国立研究開発法人日本原子力研究開発機構 核燃料サイクル工学研究所
再処理施設に係る廃止措置計画変更認可申請書の一部補正について

核燃料サイクル工学研究所 再処理施設 廃止措置計画変更認可申請書

補正前後比較表

<p style="text-align: center;">補 正 前</p> <p>廃止措置計画変更認可申請書（令和5年5月31日付け令05原機（再）011、 令和5年8月8日付け補正令05原機（再）021をもって補正）</p>	<p style="text-align: center;">補 正 後</p>	<p style="text-align: center;">補正理由</p>
<p style="text-align: right;">(別冊 2-45)</p> <p style="text-align: center;">再処理施設に関する設計及び工事の計画 (スラッジ貯蔵場の津波対策における止水弁の設置)</p> <p style="text-align: center;">目 次 (省略)</p> <p style="text-align: center;">別 図 一 覧</p> <p>別図－1 止水弁等の設置概要 別図－2 計装用圧空配管の設置概要 別図－3 現場操作盤設置場所及び制御・電源ケーブル敷設ルート平面図</p> <p>別図－4 止水弁の計装系統図 別図－5 セル給気系ダクトの仮設概要 別図－6 スラッジ貯蔵場の津波対策における止水弁の設置に係る工事フロー</p> <p style="text-align: center;">表 一 覧</p> <p>表－1 止水弁等の設計条件 表－2 止水弁の仕様 表－3 給気ダクトの仕様 表－4 止水弁サポートの仕様 表－5 現場操作盤の仕様 表－6 ケーブルの仕様 表－7 計装用圧空配管等の仕様 表－8 工事工程表</p> <p>1. 変更の概要 (省略)</p> <p>2. 準拠すべき法令、基準及び規格 (省略)</p> <p>3. 設計の基本方針 (省略)</p> <p>4. 設計条件及び仕様 (1) 設計条件</p>	<p style="text-align: right;">(別冊 2-45)</p> <p style="text-align: center;">再処理施設に関する設計及び工事の計画 (スラッジ貯蔵場の津波対策における止水弁の設置)</p> <p style="text-align: center;">目 次 (補正なし)</p> <p style="text-align: center;">別 図 一 覧</p> <p>別図－1 止水弁等の設置概要 別図－2 計装用圧縮空気配管の設置概要 別図－3 現場操作盤設置場所及び制御・電源ケーブル敷設ルー

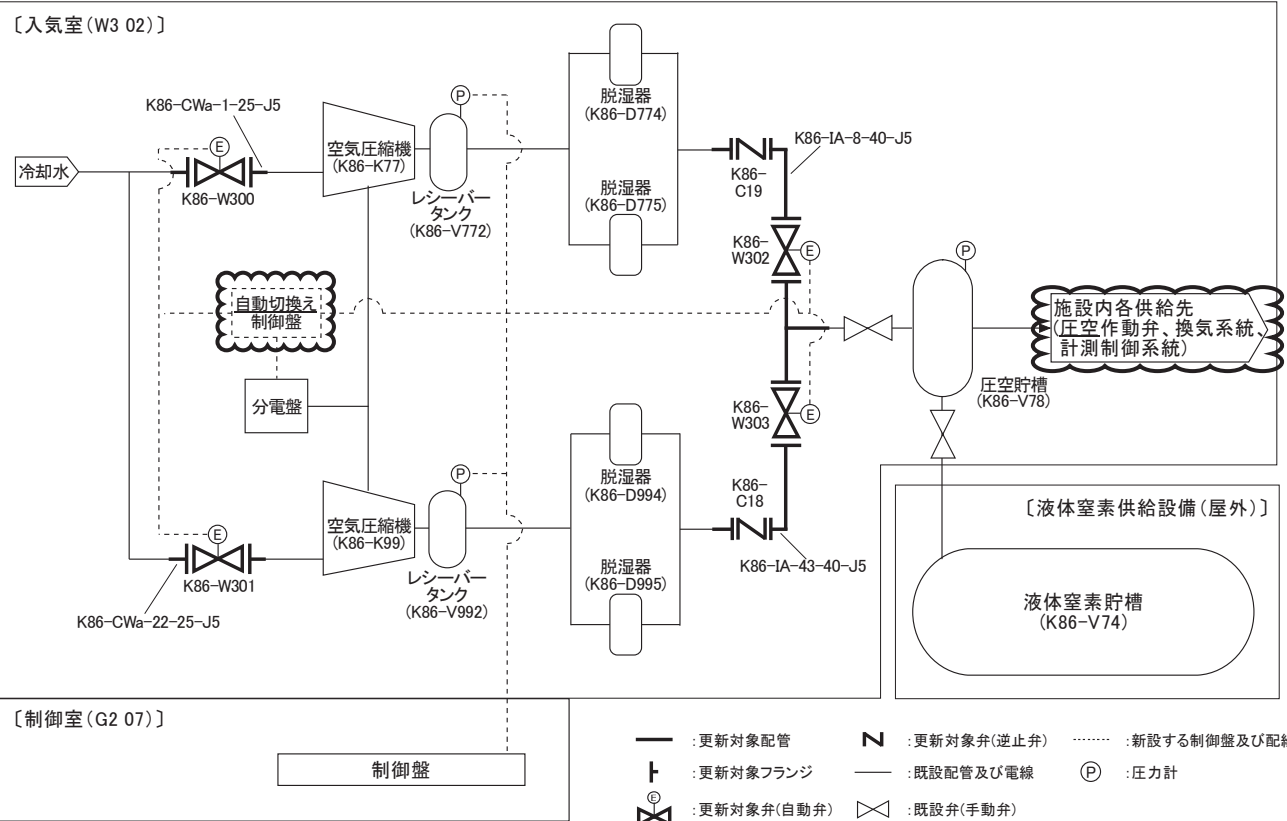
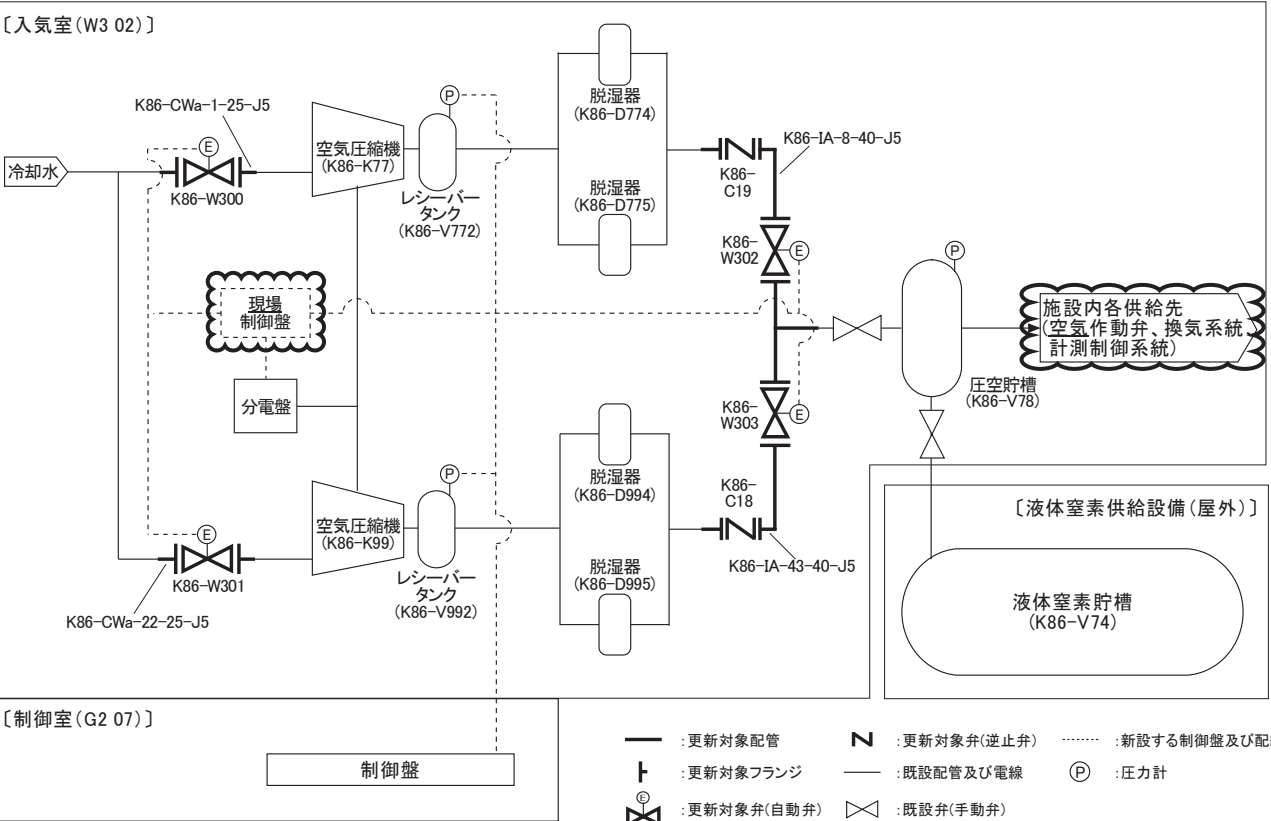
補正前 廃止措置計画変更認可申請書（令和5年5月31日付け令05原機（再）011、 令和5年8月8日付け補正令05原機（再）021をもって補正）	補正後	補正理由
<p style="text-align: right;">(別冊 2-47)</p> <p style="text-align: center;">再処理施設に関する設計及び工事の計画 (クリプトン回収技術開発施設 空気圧縮機の制御系の改造)</p> <p style="text-align: center;">目次 (省略)</p> <p style="text-align: center;">別 図 一 覧</p> <p>別図－1 空気圧縮機の制御系の改造 概要図 別図－2 計装系統図(圧縮空気設備) 別図－3 <u>自動切換え制御盤の概要図</u> 別図－4 <u>自動切換え制御盤の配置図</u> (Kr 施設 3階) 別図－5 Kr 施設 空気圧縮機の制御系の改造に係る工事フロー</p> <p style="text-align: center;">表 一 覧 (省略)</p> <p style="text-align: center;">別表 一 覧 (省略)</p> <p>1. 変更の概要 国立研究開発法人日本原子力研究開発機構法（平成16年法律第155号）附則第18条第1項に基づき、核原料物質、核燃料物質及び原子炉の規制に関する法律（昭和32年法律第166号）第44条第1項の指定があったものとみなされた再処理施設について、平成30年6月13日付け原規規発第1806132号をもって認可を受け、令和4年12月22日付け原規規発第2212222号をもって変更の認可を受けた核燃料サイクル工学研究所の再処理施設の廃止措置計画（以下「廃止措置計画」という。）について、変更認可の申請を行う。 今回、工事を行うクリプトン回収技術開発施設（以下「Kr 施設」という。）の空気圧縮機の制御系の改造に係る廃止措置計画変更認可の申請は、昭和55年5月29日に認可（55安（核規）第243号）を受けた「その他の再処理施設（その9）*1」のうち、Kr 施設の圧縮空気設備の空気圧縮機（K86-K77）及び昭和59年6月27日に認可（59安（核規）第305号）を受けた「その他再処理設備の付属施設（その11）」のうち、Kr 施設の空気圧縮機設備の空気圧縮機（K86-K99）について、制御系の改造を行うものである。 今回、Kr 施設の空気圧縮機（K86-K77 及び K86-K99）について、<u>故障したとしても予備機へ速やかに切換え可能とするため</u>、制御系の改造を行う。</p> <p>本工事に当たっては、圧縮空気の代替として Kr 施設の液体窒素供給設備から Kr 施設内</p>	<p style="text-align: right;">(別冊 2-47)</p> <p style="text-align: center;">再処理施設に関する設計及び工事の計画 (クリプトン回収技術開発施設 空気圧縮機の制御系の改造)</p> <p style="text-align: center;">目次 (補正なし)</p> <p style="text-align: center;">別 図 一 覧</p> <p>別図－1 空気圧縮機の制御系の改造 概要図 別図－2 計装系統図(圧縮空気設備) 別図－3 <u>現場制御盤の概要図</u> 別図－4 <u>現場制御盤の配置図</u> (Kr 施設 3階) 別図－5 Kr 施設 空気圧縮機の制御系の改造に係る工事フロー</p> <p style="text-align: center;">表 一 覧 (補正なし)</p> <p style="text-align: center;">別表 一 覧 (補正なし)</p> <p>1. 変更の概要 国立研究開発法人日本原子力研究開発機構法（平成16年法律第155号）附則第18条第1項に基づき、核原料物質、核燃料物質及び原子炉の規制に関する法律（昭和32年法律第166号）第44条第1項の指定があったものとみなされた再処理施設について、平成30年6月13日付け原規規発第1806132号をもって認可を受け、令和4年12月22日付け原規規発第2212222号をもって変更の認可を受けた核燃料サイクル工学研究所の再処理施設の廃止措置計画（以下「廃止措置計画」という。）について、変更認可の申請を行う。 今回、工事を行うクリプトン回収技術開発施設（以下「Kr 施設」という。）の空気圧縮機の制御系の改造に係る廃止措置計画変更認可の申請は、昭和55年5月29日に認可（55安（核規）第243号）を受けた「その他の再処理施設（その9）*1」のうち、Kr 施設の圧縮空気設備の空気圧縮機（K86-K77）及び昭和59年6月27日に認可（59安（核規）第305号）を受けた「その他再処理設備の付属施設（その11）」のうち、Kr 施設の空気圧縮機設備の空気圧縮機（K86-K99）について、制御系の改造を行うものである。 今回、Kr 施設の空気圧縮機（K86-K77 及び K86-K99）について、<u>新たに設置する現場制御盤を操作することで、空気圧縮機の起動停止及び弁の開閉を行い予備機への切換えを可能とするため</u>、制御系の改造を行う。</p> <p>本工事に当たっては、圧縮空気の代替として Kr 施設の液体窒素供給設備から Kr 施設内</p>	<p>○自動切換え機能は利便性向上を目的として付加するものであり、申請対象外とするため記載を変更</p> <p>○自動切換え機能は利便性向上を目的として付加するもので</p>
